INFORME CONSOLIDADO DE LA EVALUACIÓN DE UN ESTUDIO DE IMPACTO AMBIENTAL “Línea 8 Metro De Santiago”

N° 20261310944

Santiago, 23 de Abril del 2026

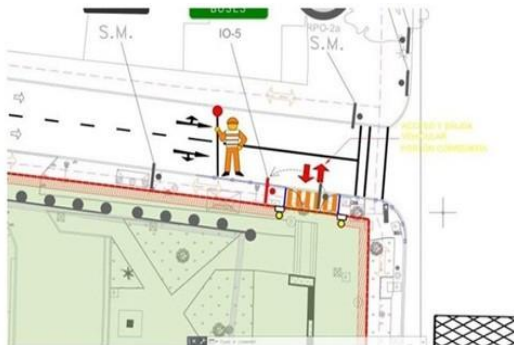
Pronunciamiento Municipal:

Este municipio considera pertinente reiterar la observación debido a que calle Vicente Huidobro siendo calle local es una vía de salida de los vehículos de los edificios cercanos a el cruce Vicente Huidobro con Av. Macul. Se sostiene la idea de considerar a Avenida Quilín como alternativa ya que en ese punto posee dos vías y no una como lo es Vicente Huidobro.

Imagen 11: Obras intermodales en Estación 11.

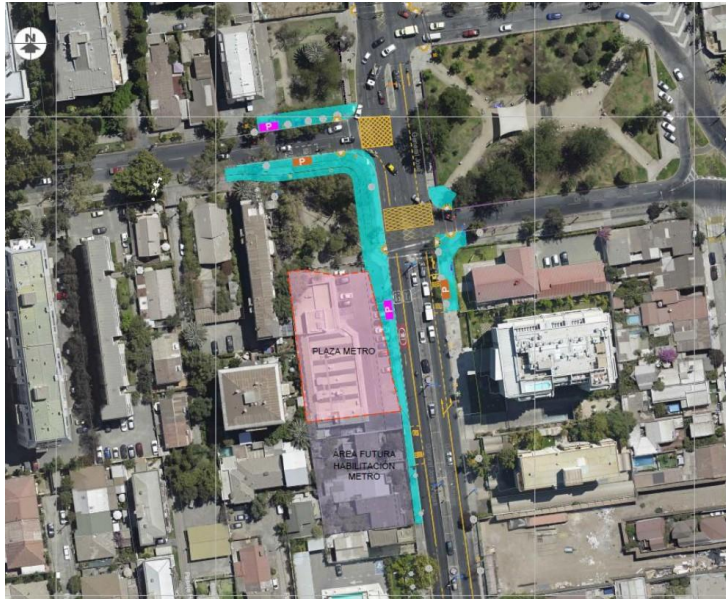
11. Estación E11 – Chile-España (combinación con Línea 3):
 - i. Diseño y mejoramiento de las aceras destacadas en la Imagen 11, asegurando anchos de circulación suficientes para los flujos peatonales proyectados.
 - ii. Eliminación de zona de estacionamientos en sector norte de Dublé Almeyda al poniente de Av. José Pedro Alessandri, aumentando el ancho de vereda en el sector inmediato a la esquina de la futura estación.
 - iii. Mejoramiento y complemento a la demarcación, señalización y semaforización existente en el área achurada de la Imagen 11.
 - iv. Ampliar ancho de cruce poniente - oriente de Av. José Pedro Alessandri, al norte de Dublé Almeyda, a 4m.
 - v. Ejecución de todos los dispositivos de rodado (rebajes de solera) del área destacada en la Imagen 11.

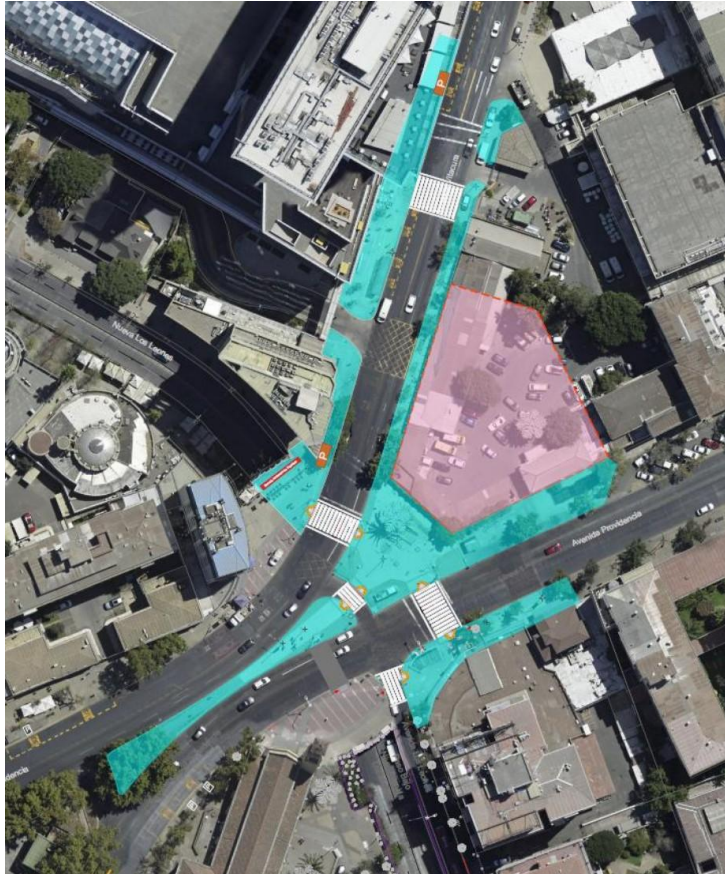
- iv. Implementación de cruces peatonales semaforizados en Av. Vitacura cercano a intersección Av. Vitacura / Holanda / Nueva Providencia.
- v. Implementación de cruce peatonal semaforizado (8m) sobre Av. Nueva Providencia frente a acceso L8, Mardoqueo Fernández.
- vi. Ensanchar cruce peatonal sobre Av. Vitacura a media cuadra de 4m a 8m.
- vii. Ensanchar cruce peatonal sobre Av. Vitacura frente a nuevo acceso de 6m a 8m.
- viii. Ensanchar cruce peatonal sobre Los Leones en intersección Los Leones / Av. Providencia de 4,7m a 8m.
- ix. Ensanchar pasos peatonales intersección Av. Nueva Providencia / Suecia de 6m a 8m, acceso norte de 3m a 5m.
